Permis d'urbanisme

SITUATION DE LA DEMANDE : Chaussée d'Alsemberg 914-916-918

OBJET DE LA DEMANDE : modifier la destination d'un commerce en trois logements unifamiliaux, transformer les façades arrières et intégrer des lucarnes dans le versant arrière de cet ensemble bâti

Références : 16-47927-2025

Situation projetée :
plan coupes

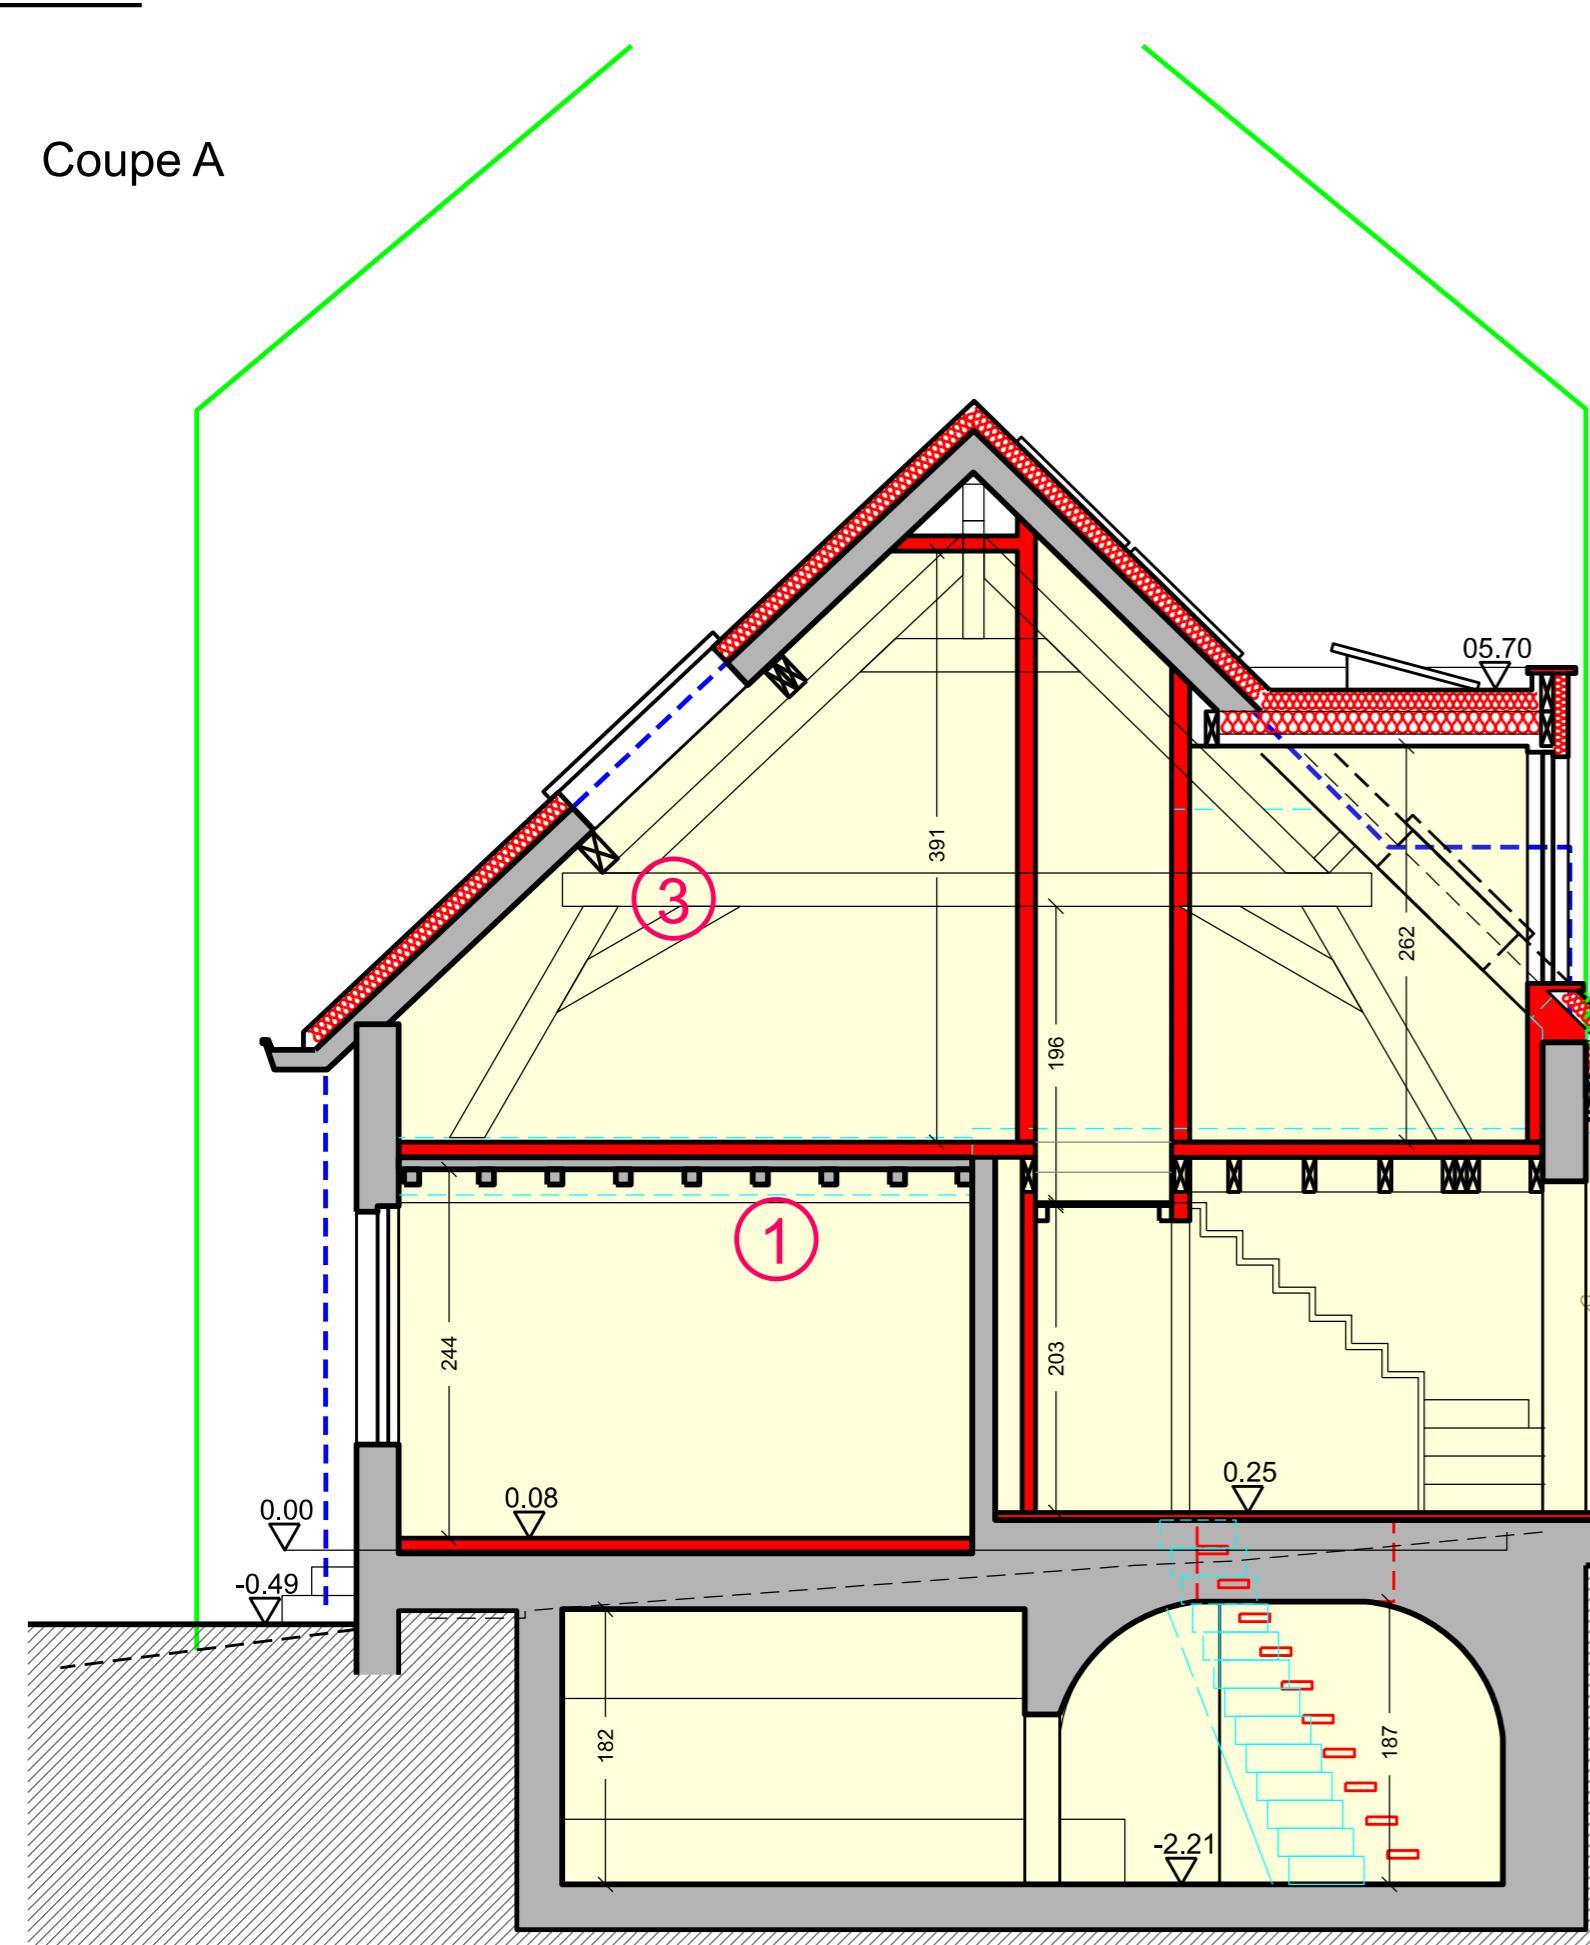
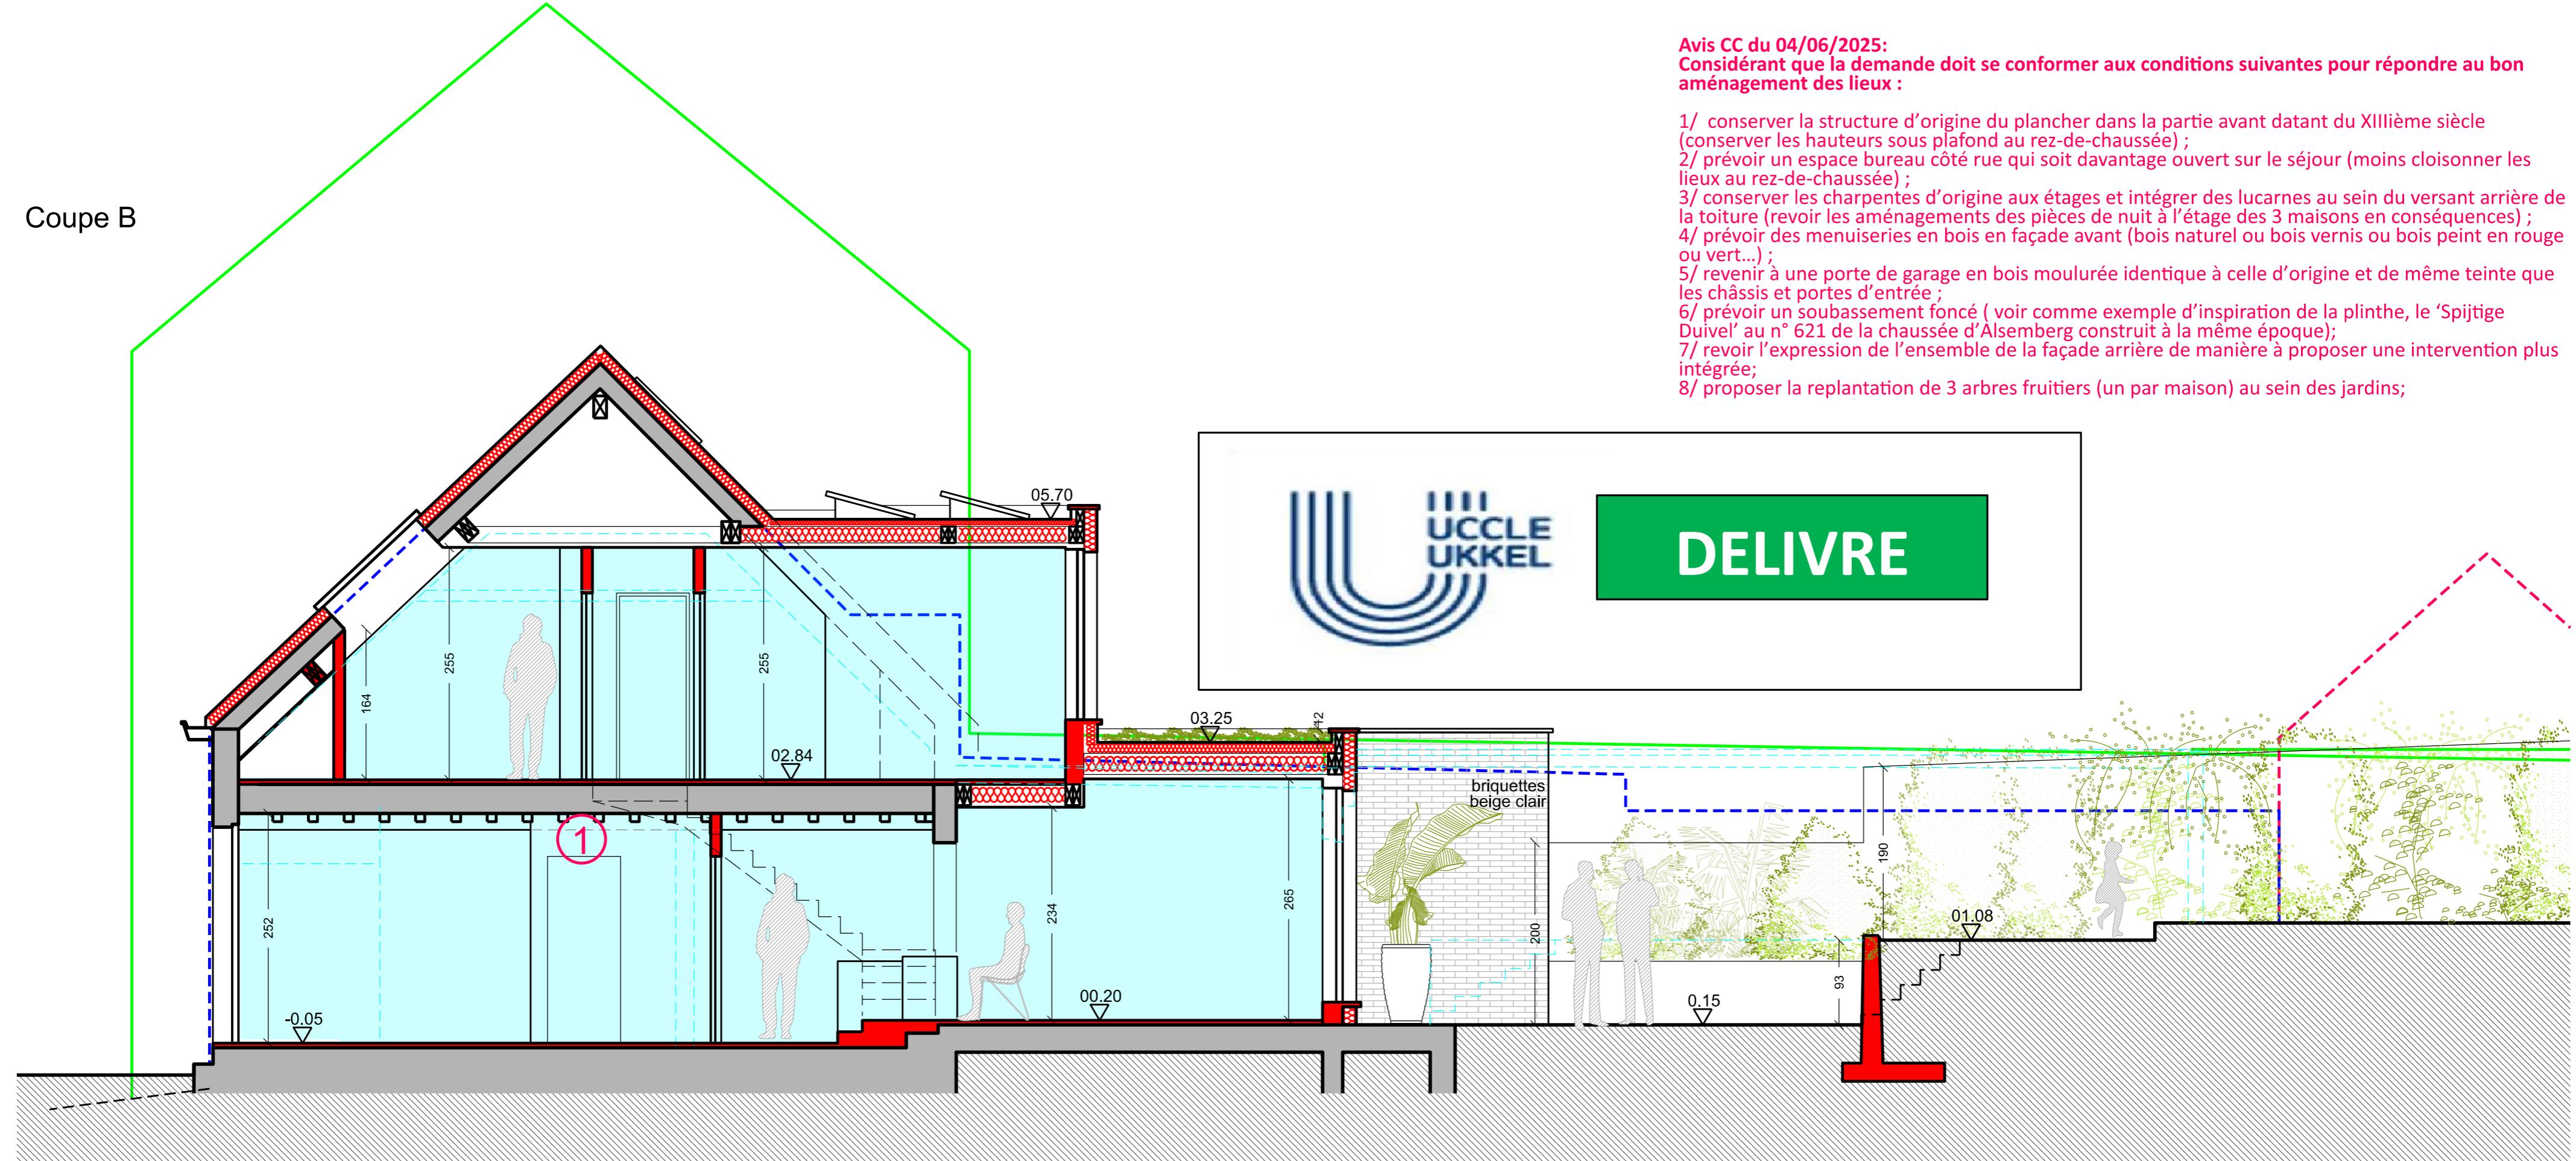
- 1/ conserver la structure d'origine du plancher dans la partie avant datant du XIII^e siècle (conserver les hauteurs sous plafond au rez-de-chaussée) ;

- 7/ revoir l'expression de l'ensemble de la façade arrière de manière à proposer une intervention plus intégrée;
- 8/ proposer la replantation de 3 arbres fruitiers (un par maison) au sein des jardins;
